**AVIS RELATIF À LA PROTECTION
CONTRE LES EVENTUELS EFFETS NOCIFS ET NUISANCES
PROVOQUÉS PAR LES RAYONNEMENTS NON IONISANTS
GÉNÉRÉS PAR DES ANTENNES ÉMETTRICES STATIONNAIRES**

Commune : FERRIERES - Exploitant : TELENET GROUP

Référence exploitant : LG2029B

Rapport n° 3268 / 2025

Figure 1 : Vue en plan des lieux de séjour et des points de contrôle

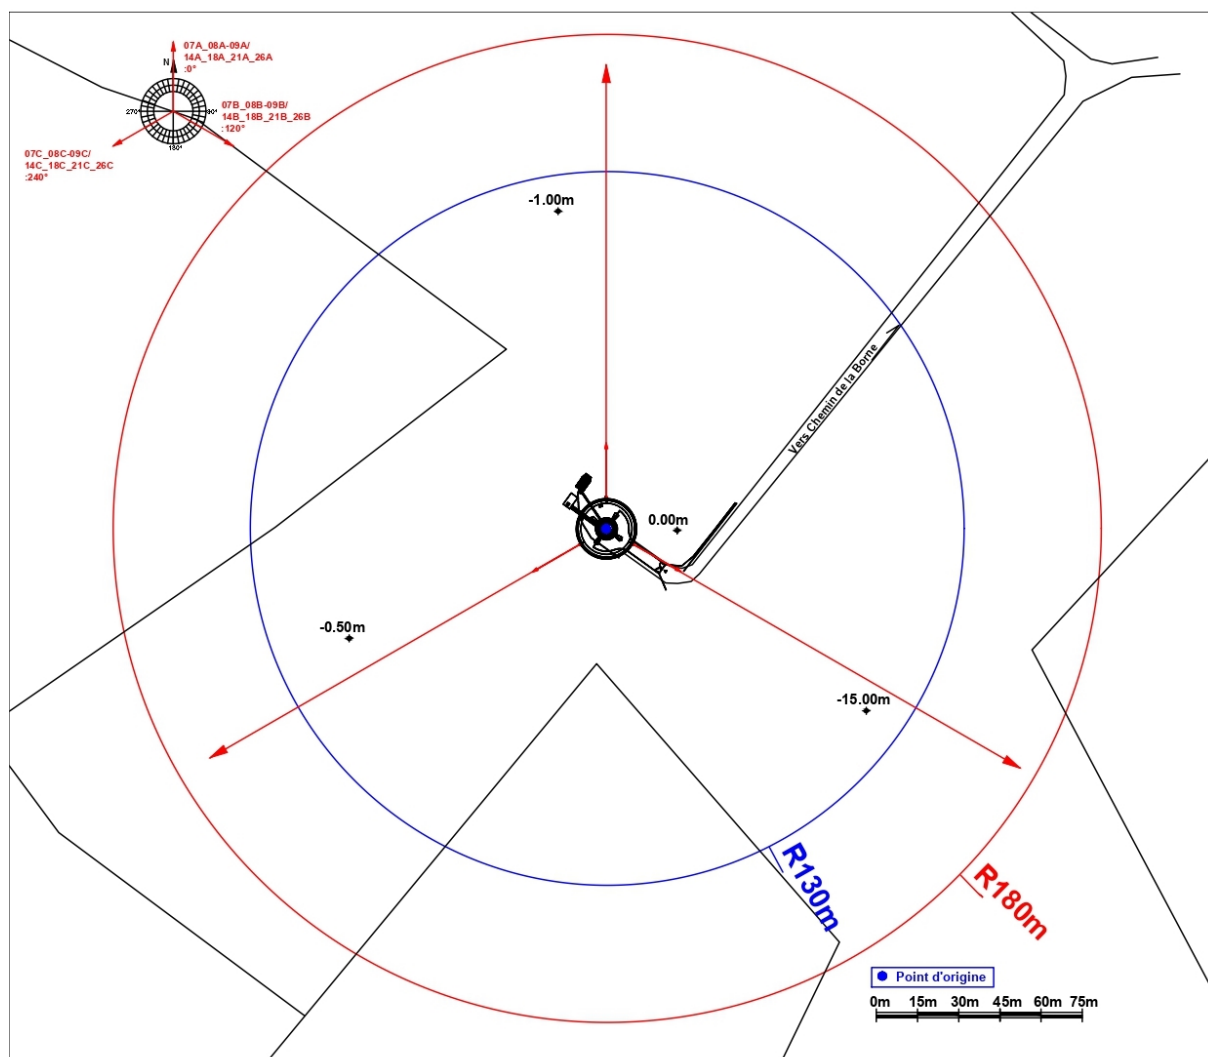
N° point de contrôle	LS	Atténuation (dB)	Indice d'exposition relatif à la limite par installation IE_i
Aucun lieu de séjour ne se trouve dans la zone où la limite d'immission pourrait être atteinte

En ce qui concerne les antennes de l'installation mentionnées dans le tableau 1, la distance maximale à laquelle la limite pourrait être atteinte, à l'extérieur, est égale à 135,4 m. S'il n'y a pas de LS à une distance inférieure, les antennes respectent forcément la limite d'immission.

Dans le cas des LS situés à l'intérieur des bâtiments, une atténuation d'obstacle est prise en compte et il en résulte que la distance maximale à laquelle la limite pourrait être atteinte se réduit à 99,0 m.

Figure 2 : Vue en plan des installations d'antennes dans un rayon de 300 mètres autour de l'installation faisant l'objet de la demande d'avis

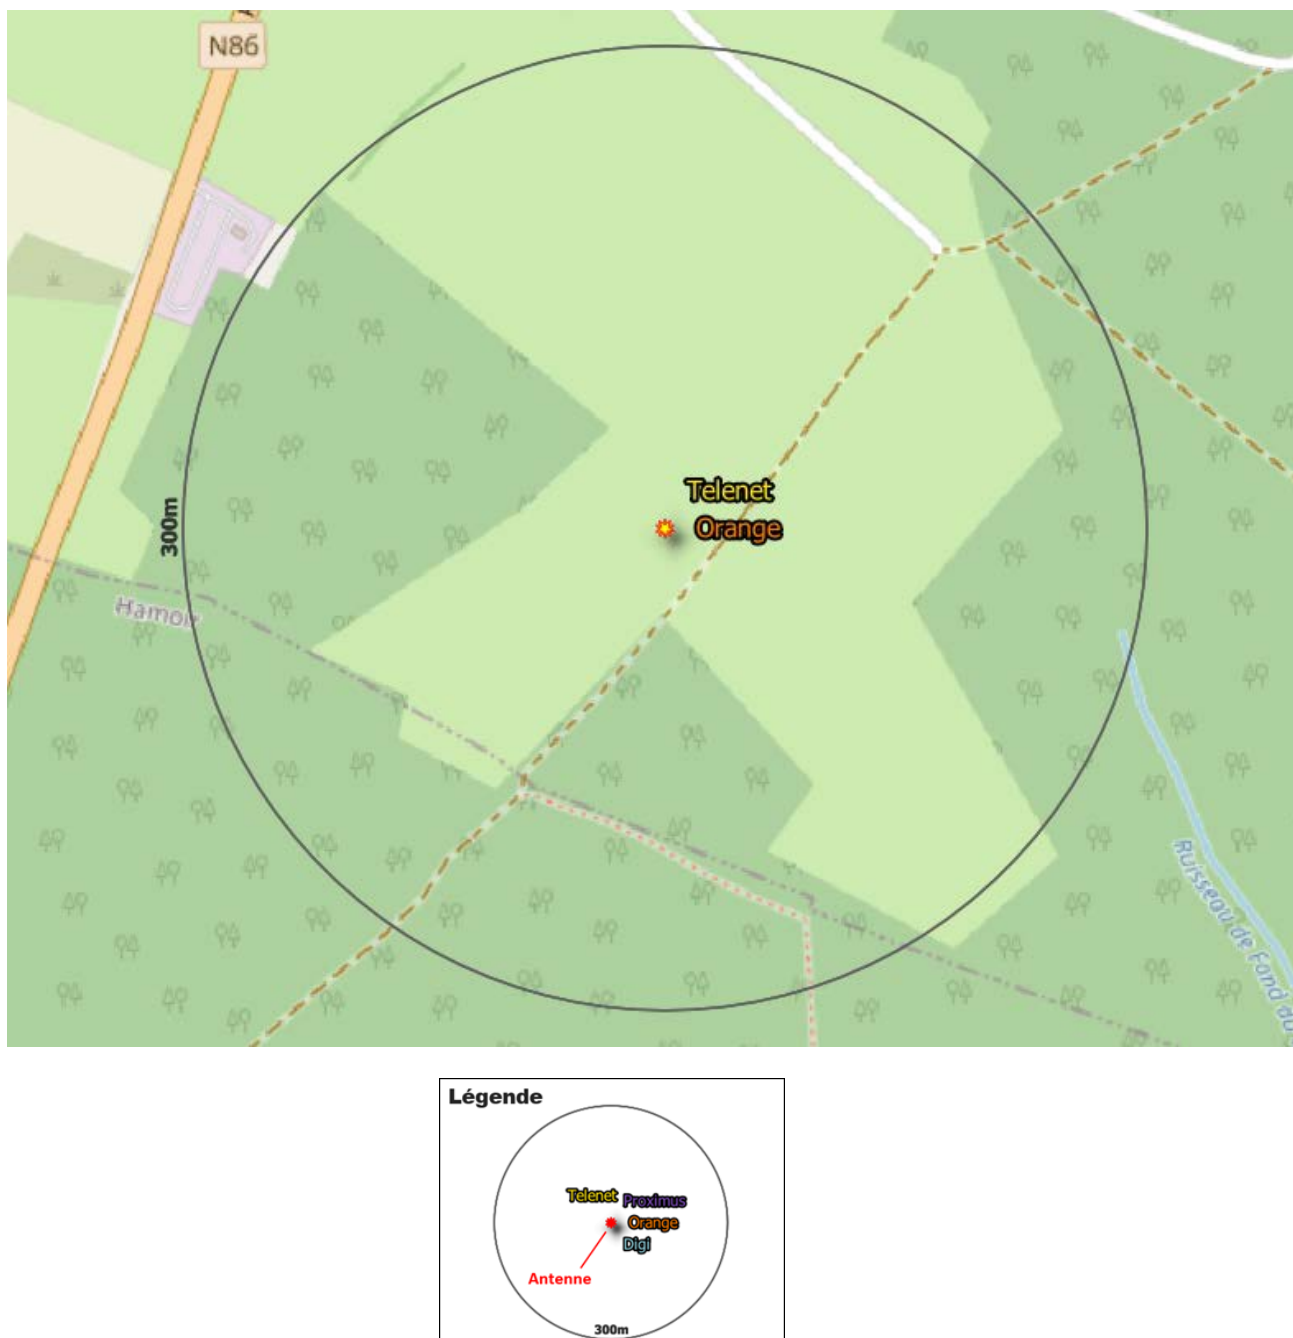
- il y a au plus 4 installations d'antennes émettrices stationnaires présentes dans la zone d'évaluation de 300 mètres de rayon représentée dans la figure 2, y inclus l'installation référencée dans le paragraphe 2 : la limite cumulative définie à l'article 4, §2 du décret est nécessairement respectée dans les lieux de séjour à l'intérieur de la zone d'évaluation de 300 mètres de rayon ;

Compte tenu des considérations ci-dessus, il apparaît que l'intensité du rayonnement électromagnétique généré, dans les lieux de séjour situés dans un rayon de 300 mètres autour de l'installation référencée dans le paragraphe 2, par l'ensemble des antennes émettrices stationnaires de l'ensemble des exploitants du même site d'antennes émettrices stationnaires respecte la limite fixée à l'article 4, § 2 du décret.
